改善箇所説明図

前照灯消し忘れ防止装置電気回路

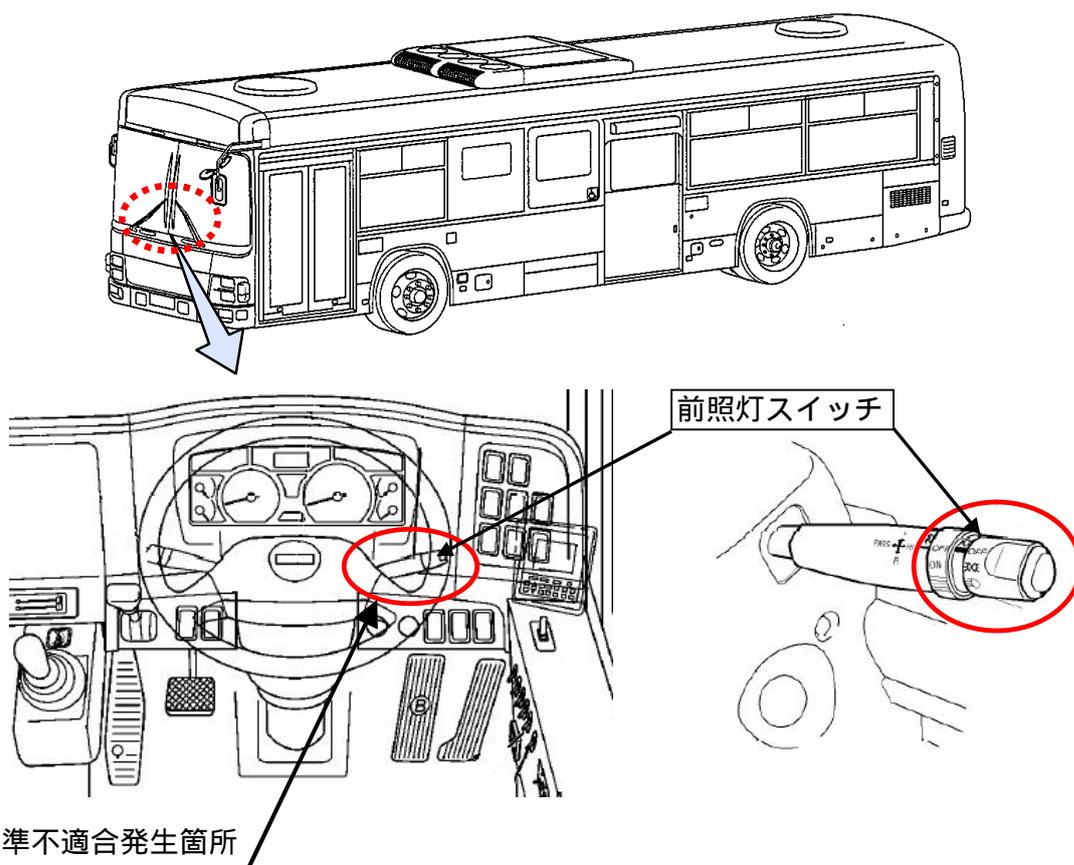
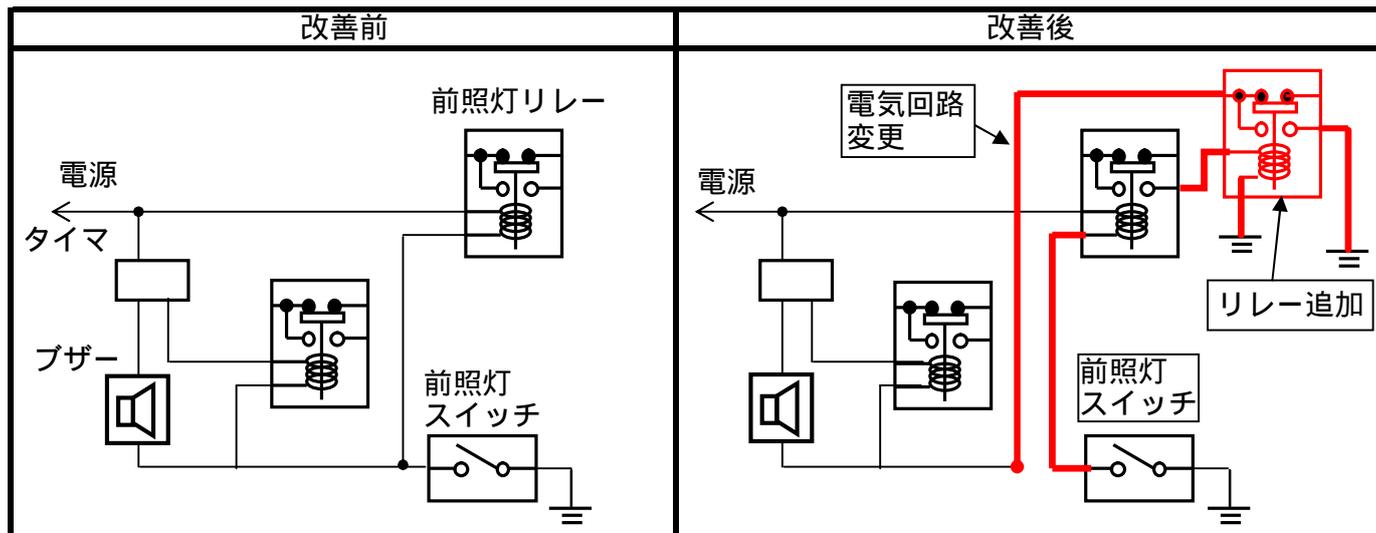
前照灯消し忘れ防止装置を取付けた路線バスにおいて、当該装置の電気回路が不適切なため、前照灯スイッチに想定以上の電流が流れることにより、当該スイッチの接点が摩耗し、そのままの状態で使用を続けると、当該スイッチの接点が折損し、前照灯が点灯しなくなるおそれがある。

改善の内容：
 全車両、前照灯スイッチの電気回路を変更し、リレーを追加するとともに、前照灯スイッチを新品に交換する。

識別：運転者席左側ドア開口部のシリアルナンバープレート付近に白色シールを貼付する。
 注：□ は、措置する部品を示す。
